**ASUNTO: APORTACIONES DE LA GERENCIA DE URBANISMO Y MEDIO AMBIENTE  
SOBRE EL ESTUDIO INFORMATIVO DE LA LÍNEA 3 SUR DEL METRO DE  
SEVILLA. Expte. 2020/400151**

**2. ANÁLISIS DEL ESTUDIO INFORMATIVO RESPECTO DE LAS COMPETENCIAS ASIGNADAS A LA GERENCIA DE URBANISMO Y MEDIO AMBIENTE.**

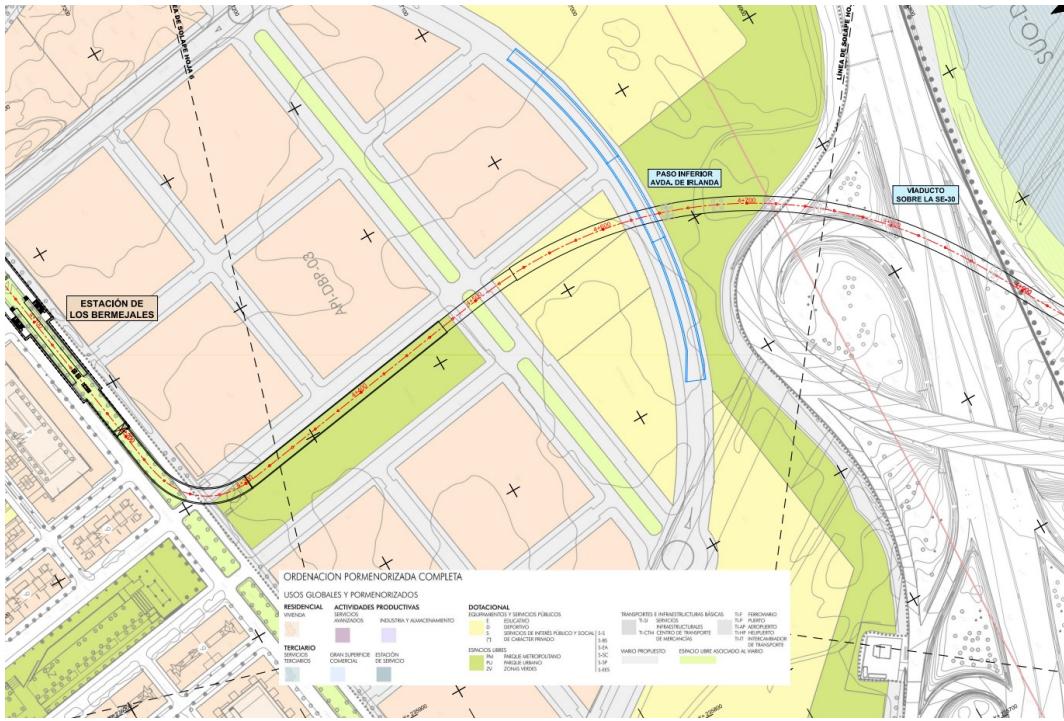
El estudio informativo selecciona como alternativa a desarrollar la denominada 2B, cuyo trazado en planta discurre en su tramo final por la Avda. de Bellavista y cuyo trazado en alzado discurre en superficie desde Los Bermejales hasta el Hospital de Valme.

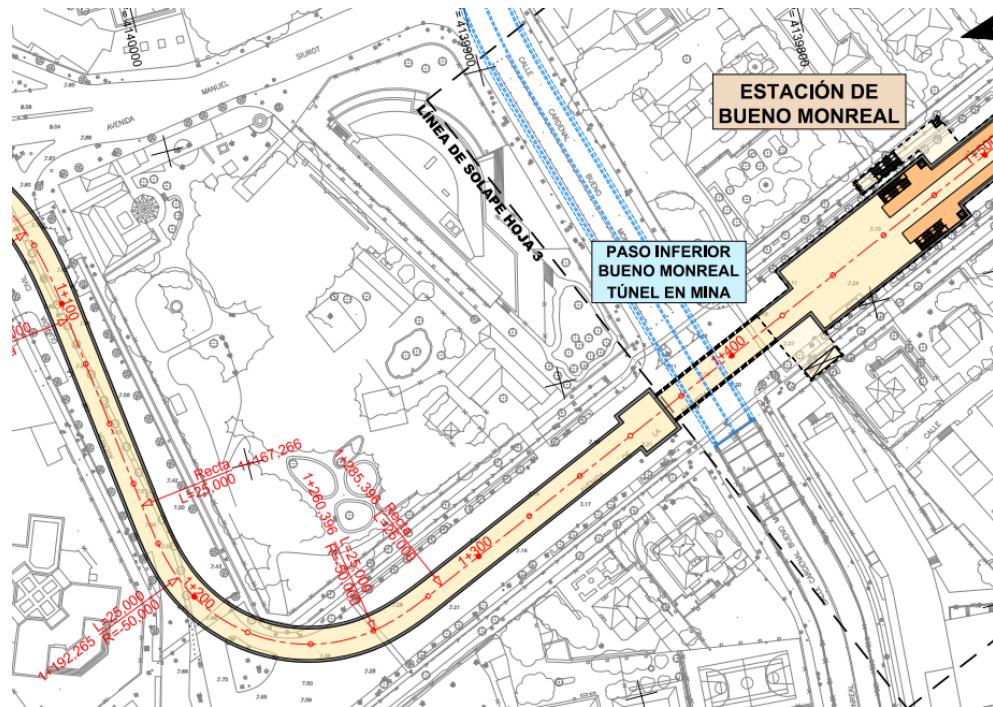
En general no se aporta planimetría en el Estudio Informativo de las soluciones y propuestas para la reurbanización o reordenación de los viarios afectados de forma que no se puede valorar con precisión las afecciones finales a la ordenación viaria existente, no obstante, se aprecian las siguientes cuestiones.

- En cuatro alternativas (6A, 6B, 12 A y 12B) de las seis evaluadas en esta fase, se plantea un trazado en superficie en la Avenida de la Palmera y Avda. de Jerez (alternativas 6A y 6B) o en la Avda. de Jerez (alternativas 12A y 12B), lo cual supone una afección muy relevante, sin perjuicio de las cuestiones patrimoniales, a la funcionalidad y capacidad de este eje viario urbano principal de penetración sur de la ciudad.

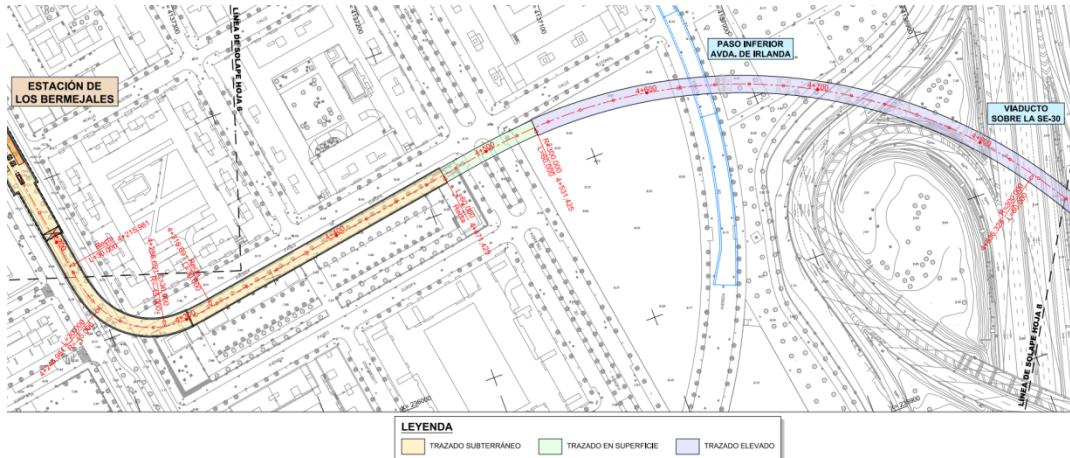
- Respecto al tramo Guadaira – Valme, todas las alternativas estudiadas, tanto la familia de alternativas que se traza por el viario del Cortijo del Cuarto, como la familia que se traza por el viario consolidado del barrio y Avenida de Bellavista, lo hacen en superficie lo que supone afección a la capacidad y funcionalidad del viario urbano principal.
- En particular la alternativa seleccionada, la 2B, se traza en casi 2km continuos, desde el PK 7+300 al PK 9+269 en superficie en la zona central del viario consolidado del barrio de Bellavista.

- Igualmente, con respecto a la solución planteada para la alternativa seleccionada para la **zona de Bellavista**, se considera que el trazado propuesto debería ser **preferentemente en subterráneo** en todo el barrio de Bellavista, o en su defecto, proponiendo soluciones técnicas que minimicen la incidencia en la funcionalidad y
